Danlí, 15 de agosto de 2020

**OFERENTES PROCESO SDO-OBRAS-ESMUEJIL-001-2020**

Por este medio estamos dando respuesta a las preguntas recibidas sobre el proceso SDO-OBRAS-ESMUEJIL-001-2020, “**Construcción de Centro de Acopio de Granos**”, A continuación, las preguntas y respuestas:

Hoja  
2 de 8

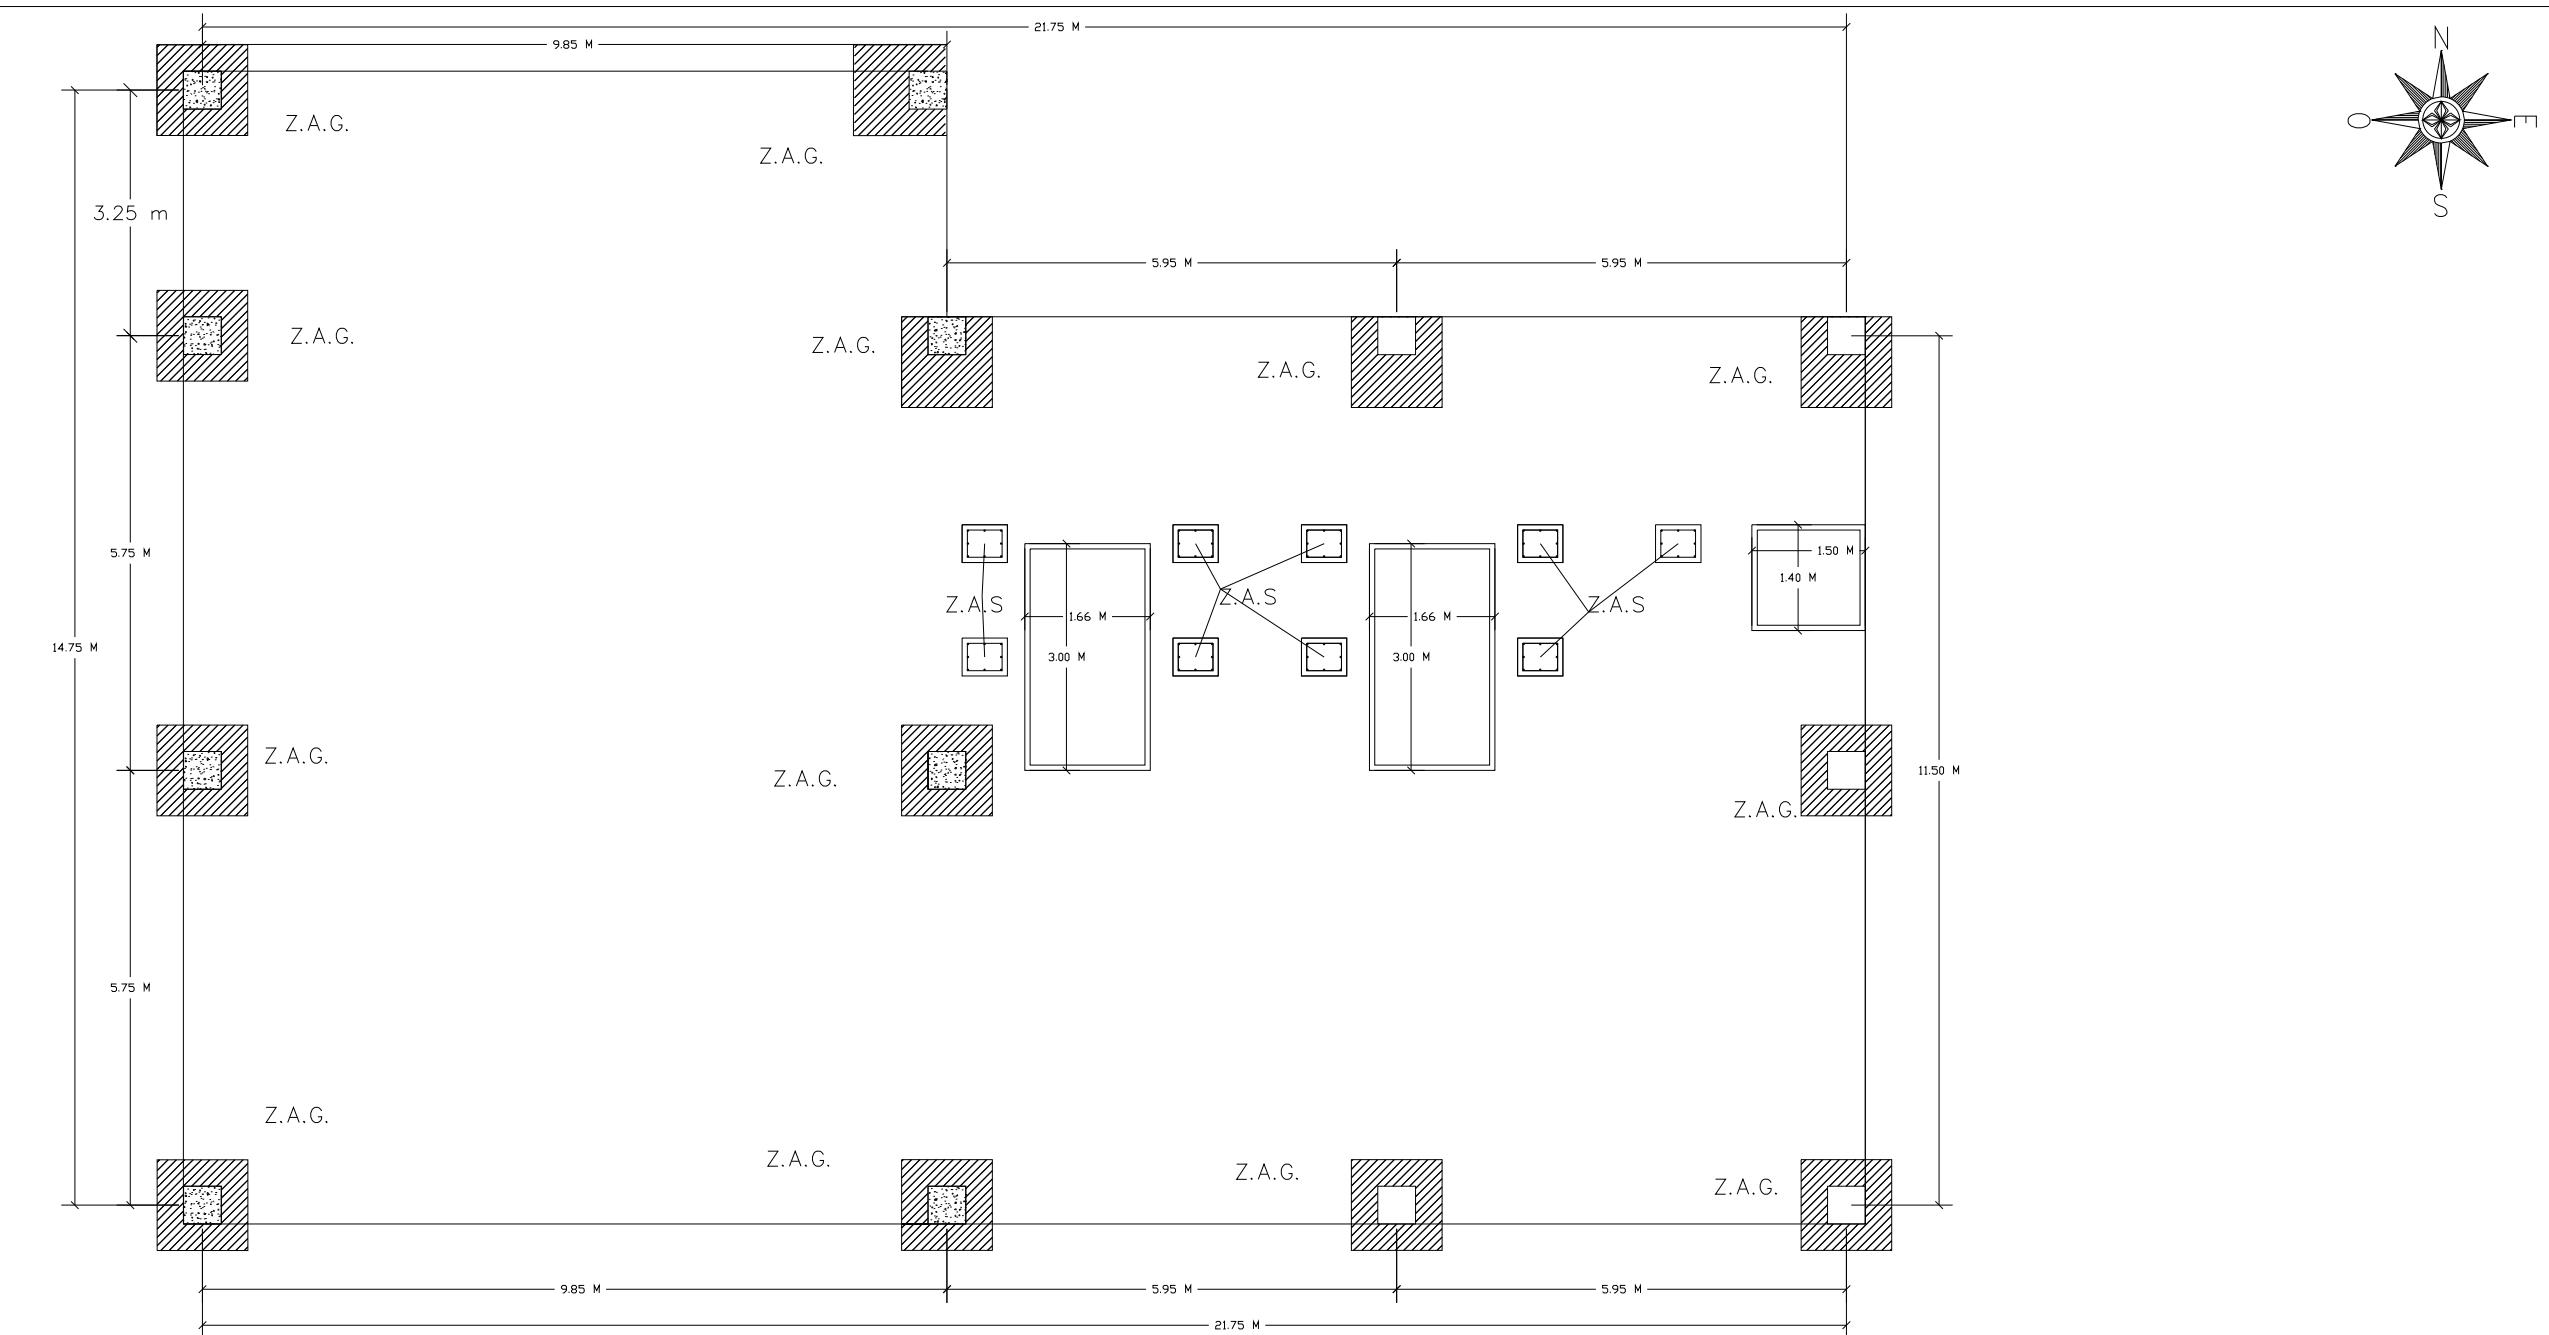
37	<p>En el plano del Área de biomasa.</p> <p>La planta de distribución hoja 2/8 se requiere mostrar:</p> <p>1.- hacia donde van las pendientes para evitar la acumulación de agua y lograr el mejor drenado</p>	La pendiente va hacia el sur y oeste de la planta
38	<p>En el plano del Área de planta de cimentación de biomasa, hoja 3/8 se requiere mostrar:</p> <p>1.- La profundidad de las zapatas aisladas</p> <p>2.- Si las zapatas se fundirán sobre cama de arena o de grava.</p> <p>3.- Aparecen varios rectángulos que no logro identificar y que no figuran en los demás planos.</p>	Se adjunta plano con detalle solicitado.

Hoja  
4de8

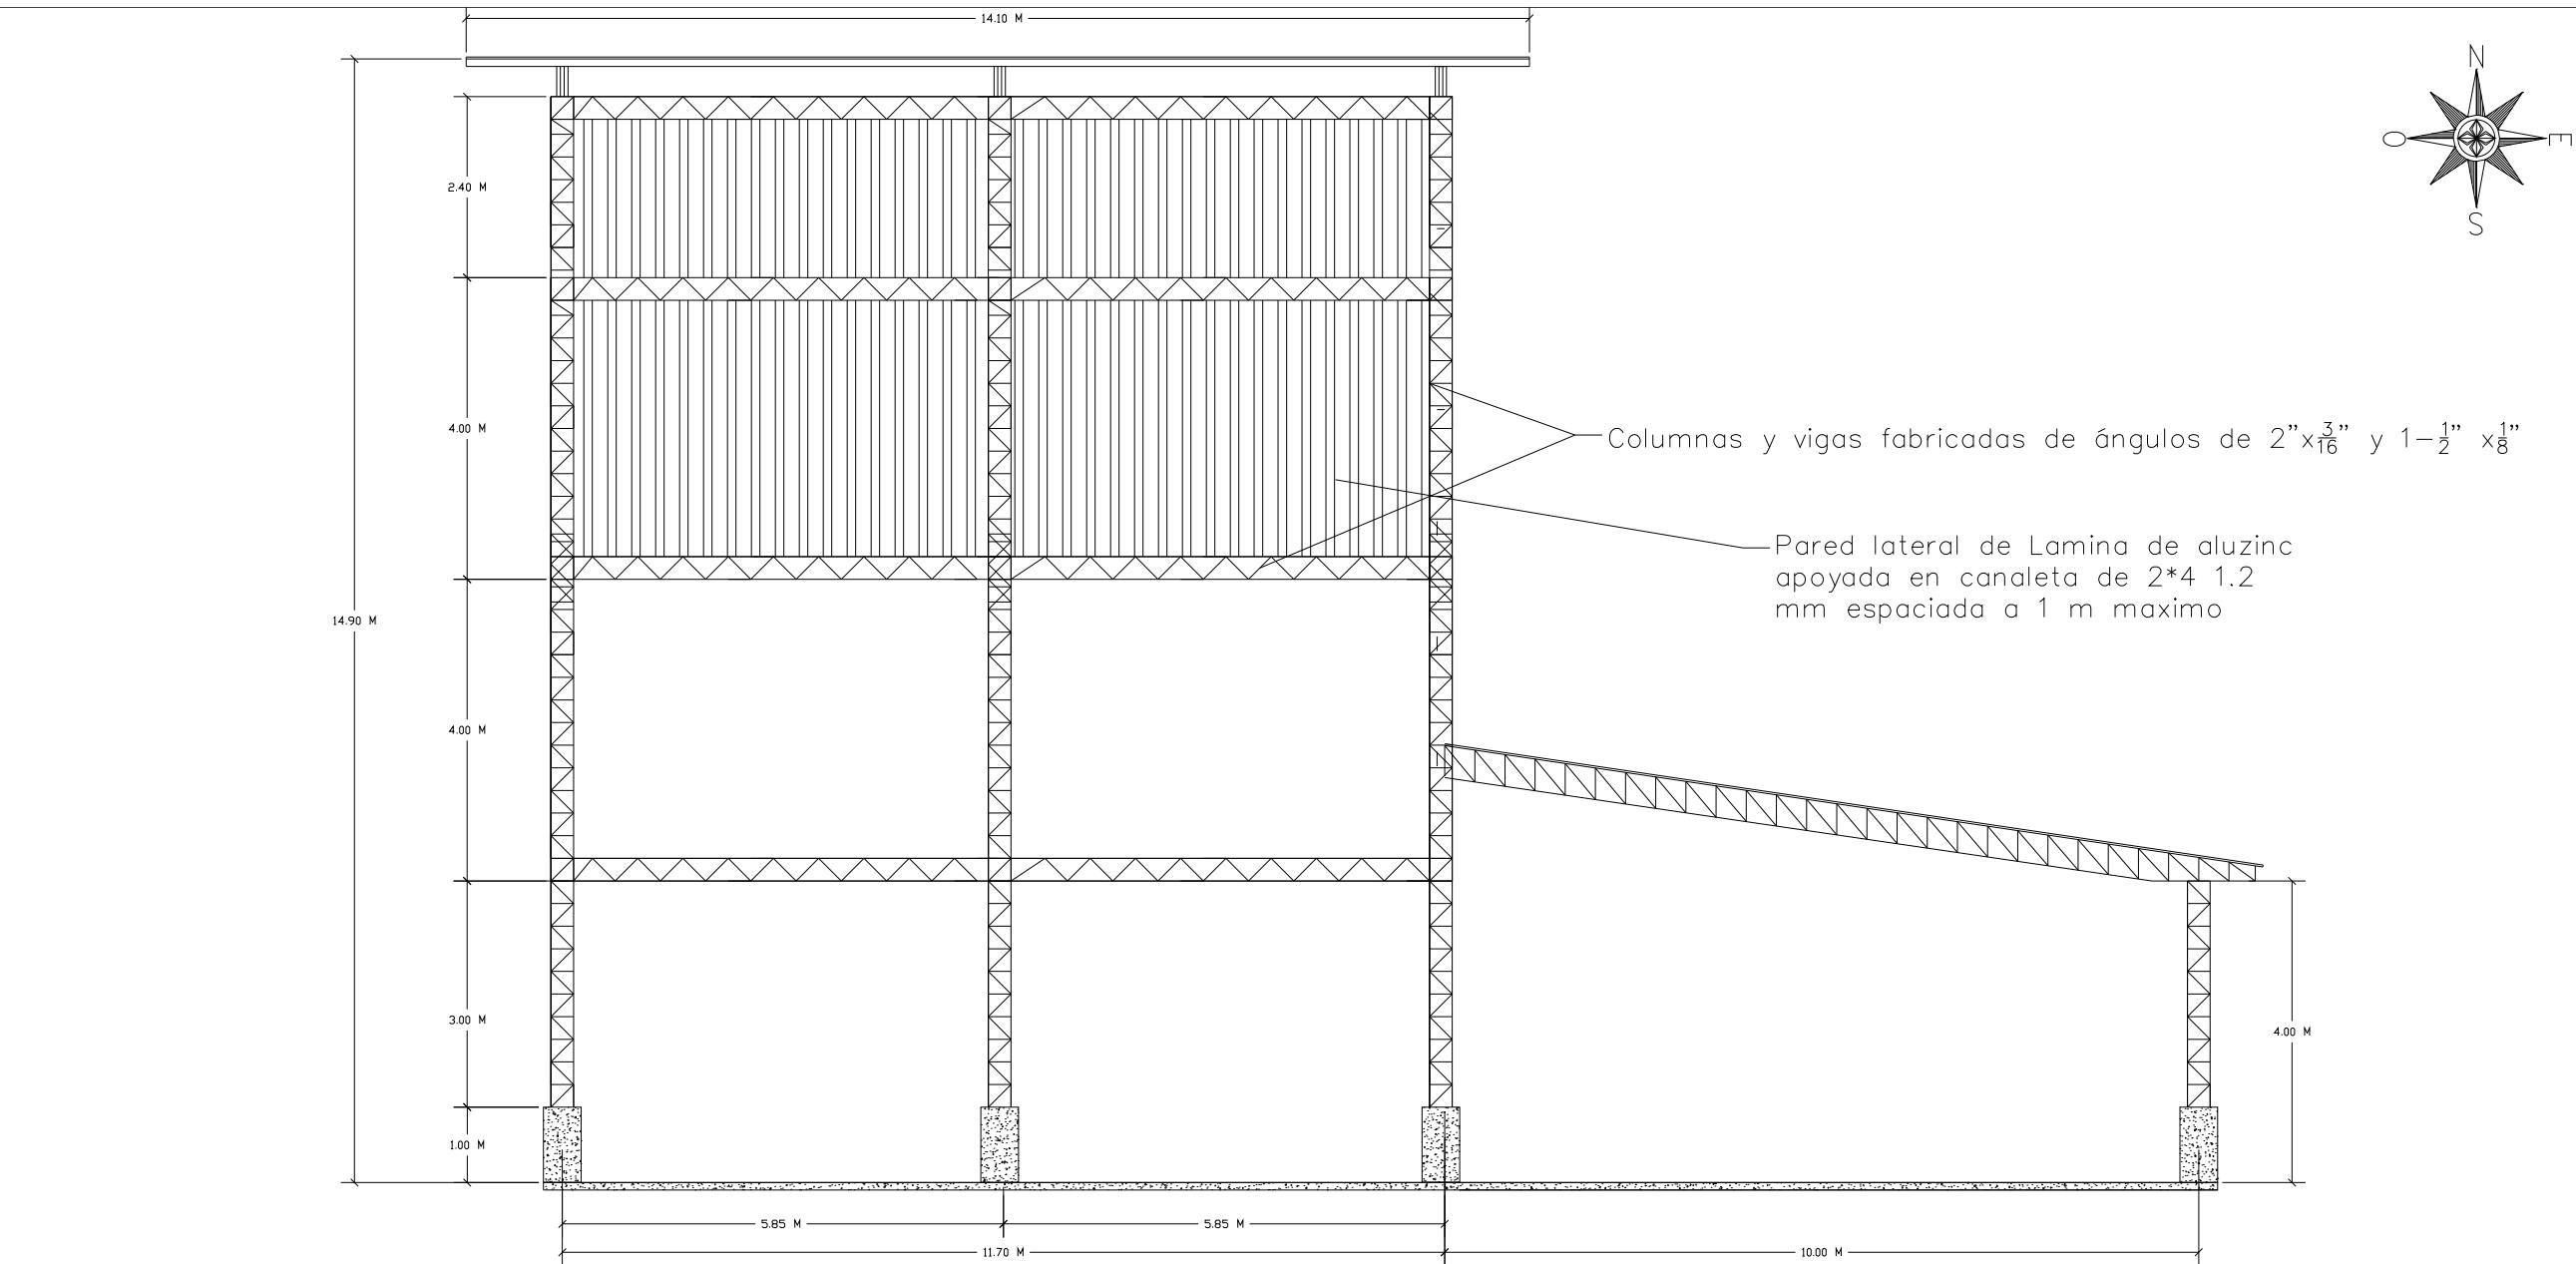
5	En el cuadro de oferta, en la parte de 4. Estructura de Acero, en el ítem 4.04. Cubierta de paredes, En el plano 4 de 8 se	Se adjuntan planos detallando este aspecto.

<p>muestra la cubierta de lámina de aluzinc va apoyada en canaleta de 2"x4", ¿Nos podrían proporcionar un plano donde se muestre el armado de la estructura de canaleta?</p>	
6	<p>En el cuadro de oferta, en la parte de 5. Energía, en el ítem 5.01. Centro de carga de 4 circuitos, Nos podrían indicar la distancia de la acometida del panel, cantidad de cables y calibre de conductores de la acometida, si la acometida será aérea o subterránea, ¿si es subterránea nos indican el diámetro de la tubería y tipo?</p>	<p>La distancia de la acometida del panel según plano general la distancia en diagonal es de 28 metros más 10 metros por curvas y subidas al ser la acometida subterránea, en total serian de 38 metros aproximadamente, y sería cable de cobre número 10.</p> <p>La Ductería es de 3 pulgada mínimo y debe acogerse a la norma técnica para redes subterráneas de energía de baja tensión.</p>
7	<p>En el cuadro de oferta, en la parte de 5. Energía, en el ítem 5.02. Tomacorriente doble polarizado, se debe de incluir en este ítem la salida eléctrica de cada toma, si es así nos podrían indicar el diámetro de la tubería, tipo de tubería, ¿cantidad de cables y sus calibres? nos podrían indicar en el plano la ubicación de cada toma para poder calcular su salida?</p>	<p>La ductería que se usara es Durman flex de <math>\frac{1}{2}</math> pulgada, cable calibre 10, para la cantidad de cables deben calcularse de acuerdo a los diseños eléctricos.</p>

<b>39</b> <p>En los planos hojas 4/8, 5/8, 6/8 elevaciones de biomasa se requieren mostrar:</p> <ul style="list-style-type: none"> <li>1.- Tipo de anclaje entre vigas y columnas metálicas</li> <li>2.- Tipo de soldadura</li> <li>3.- Tipo de electrodo a utilizar</li> <li>4.- Si en la elevación de los 14 mt solo van vigas metálicas perimetrales o también llevara algunas de las internas</li> <li>5.- Como será la estructura portante de techo, en donde irán vigas principales</li> <li>6.- Como se anclarán las canaletas de estructura de techo, a las vigas que las soportan</li> <li>7.- Como las canaletas verticales de estructura portante de forro de paredes se anclarán a las vigas y columnas, si estas irán solo horizontales o irán formando cuadros</li> <li>8.- Distanciamiento entre canaletas de estructura portante de forro de pared</li> <li>9.- Tipo y especificación de tornillos de fijación de láminas</li> <li>10.- Ancho de columnas</li> <li>11.- Peralte de vigas</li> <li>12.- Croquis de diseño de vigas y de columnas</li> <li>13.-Anclaje entre placas metálicas en unión de base de concreto y columnas, si será con pernos acerados, si será con varilla lisa, si será soldado.</li> </ul>	<p>A continuación, se detalla lo siguiente:</p> <ol style="list-style-type: none"> <li>1. El tipo de anclaje entre vigas y columnas debe cumplir con las normas ANSI/AISC 360-10</li> <li>2. El tipo de anclaje entre vigas y columnas debe cumplir con las normas ANSI/AISC 360-10 y debe ser según corresponda de tope, de filete o soldadura de tapón y de ranura según corresponda.</li> <li>3. El tipo de anclaje entre vigas y columnas debe cumplir con las normas ANSI/AISC 360-10, el tipo de electrodo a usar dependerá del tipo de metal base.</li> <li>4. Todas las vigas son perimetrales</li> <li>5. Soporte de columnas de techo ((0,5m*0,5m*1.50 m 8#4,#3@15 cm)ver detalle en planos. adjuntos</li> <li>6. El anclaje de canaletas de estructuras de techo a las vigas que las soportan podrá hacerse con pernos de alta resistencia o con soldadura según sea el caso siempre respetando las norma ANSI/AISC 360-10</li> <li>7. La estructura portante de forro de paredes se anclará a las vigas y columnas con pernos soldados o con soldadura directa según corresponda, siempre respetando la norma ANSI/AISC 360-10</li> <li>8. Cubierta de paredes atornillada en canaleta 2*4 1,2 mm espaciada a 1,00 m máximo</li> <li>9. Tipo: Autotaladrante con arandela de sellaje.</li> <li>10. Dimensiones: 6.3 x 32 ó 25 mm.</li> <li>11. Boquilla para este tornillo: 10 mm</li> <li>12. Bases de secadoras (0,5m*0,5m*2,30 m 4#5,4#4,#3@15 cm) ver detalle en planos.</li> <li>13. Soporte de columnas de techo ((0,5m*0,5m*1.50 m 8#4,#3@15 cm)ver detalle en planos.</li> </ol>
